**Всемирный форум для согласования правил
в области транспортных средств**

Рабочая группа по пассивной безопасности

**Предложение по поправкам серии 01
к Правилам № 127**

**Представлено экспертами от неофициальной рабочей
группы по этапу 2 глобальных технических
правил № 9***

Рис. 6

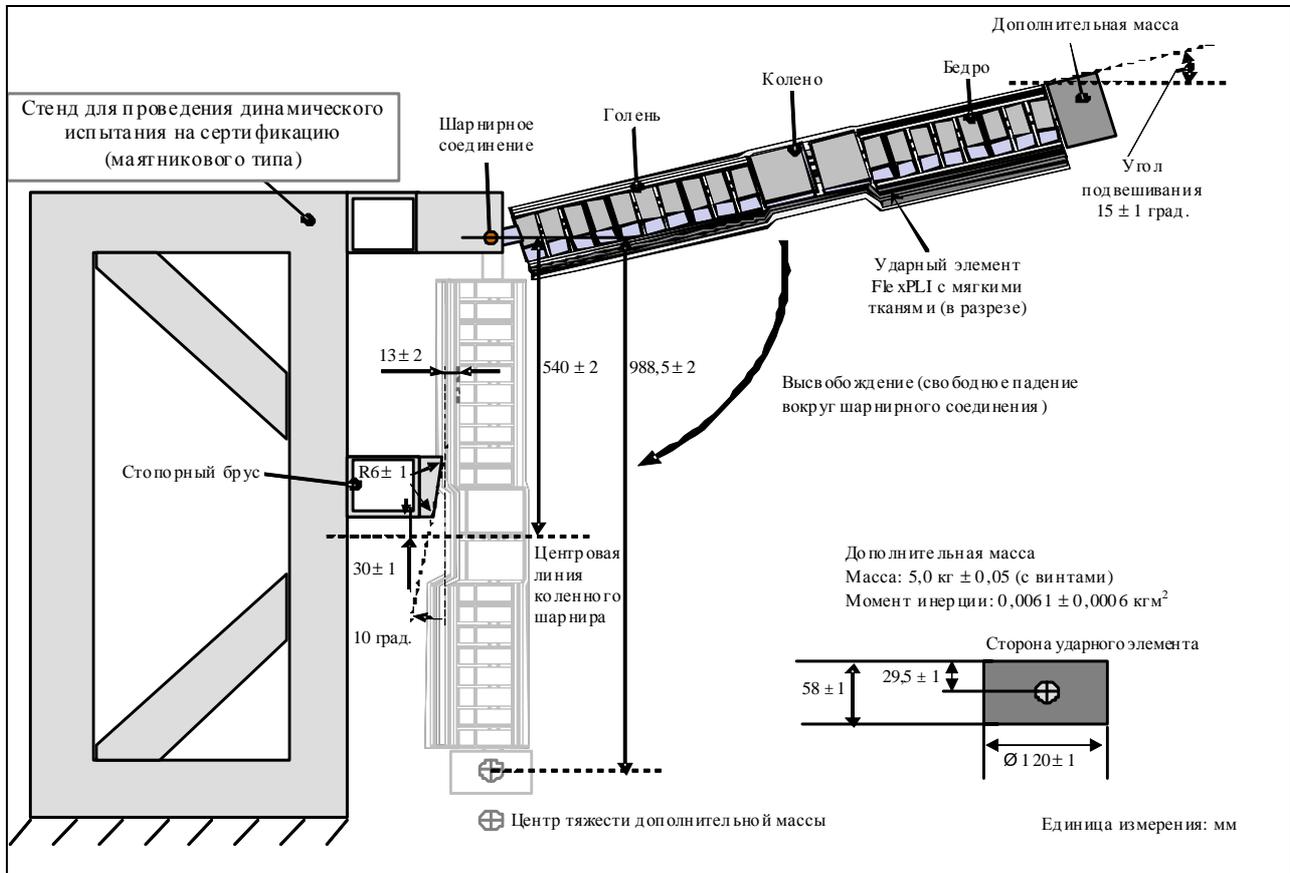
- 1.3.3.1 **Ударный элемент в виде гибкой модели нижней части ноги, включая мягкие ткани и кожу, подвешивают на стенде для проведения динамического испытания на сертификацию под углом $15 \pm 1^\circ$ вверх по отношению к горизонтальной плоскости, как показано на рис. 6. Ударный элемент высвобождается из подвешенного положения и свободно падает на шарнирное соединение испытательного стенда, как показано на рис. 6.**

- 1.3.3.2 **Центр коленного шарнира ударного элемента должен находиться на $30 \text{ мм} \pm 1 \text{ мм}$ ниже нижней линии стопорного бруса, а ударная поверхность голени без мягких тканей и кожи должна находиться на расстоянии $13 \text{ мм} \pm 2 \text{ мм}$ от переднего верхнего края стопорного бруса, когда ударный элемент свободно висит, как показано на рис. 6.**

Рис. 7

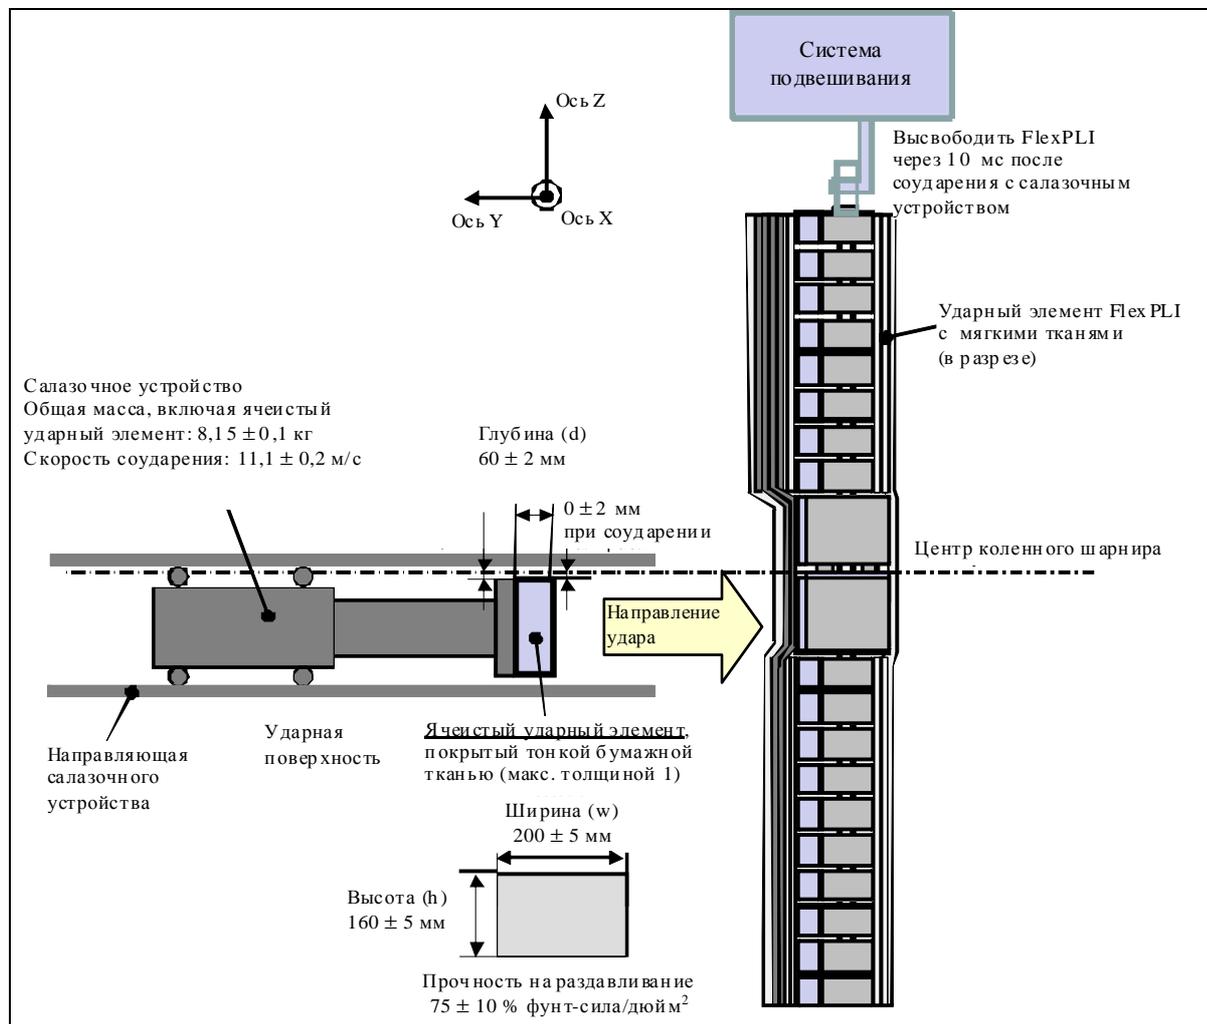
- 1.4.3.1** Сборный ударный элемент в виде гибкой модели нижней части ноги (с мягкими тканями и кожей) свободно подвешивают вертикально на испытательном стенде, как показано на рис. 7. Затем он соударяется с верхним краем линейно направляемого ячеистого алюминиевого ударного элемента, покрытого тонкой бумажной тканью максимальной толщиной 1 мм, при скорости удара $11,1 \pm 0,2$ м/с. Модель ноги должна перейти в состояние "свободного полета" в течение 10 мс после первого соприкосновения с ячеистым ударным элементом.

- 1.4.3.2** Ячеистый ударный элемент, изготовленный из сплава 5052, который крепится в передней части салазочного устройства, имеет ширину $200 \text{ мм} \pm 5 \text{ мм}$, высоту $160 \text{ мм} \pm 5 \text{ мм}$, глубину $60 \text{ мм} \pm 2 \text{ мм}$ и прочность на раздавливание, равную 75 фунтам на квадратный дюйм (фунт-сила дюйм²) $\pm 10\%$. Ячеистый ударный элемент состоит из ячеек размером либо 3/16 дюйма, либо 1/4 дюйма с плотностью 2,0 фунта на кубический фут (фунт/фут³) для ячейки размером 3/16 дюйма или 2,3 фунт/фут³ для ячейки размером 1/4 дюйма.

- 1.4.3.3** Верхний край передней части ячеистого ударного элемента должен располагаться на одной линии с жесткой пластиной линейно направляемого ударного элемента. Во время первого соприкосновения верхний край ячеистого ударного элемента должен располагаться на одной линии с центральной линией коленного шарнира в пределах допуска ± 2 мм по вертикали.
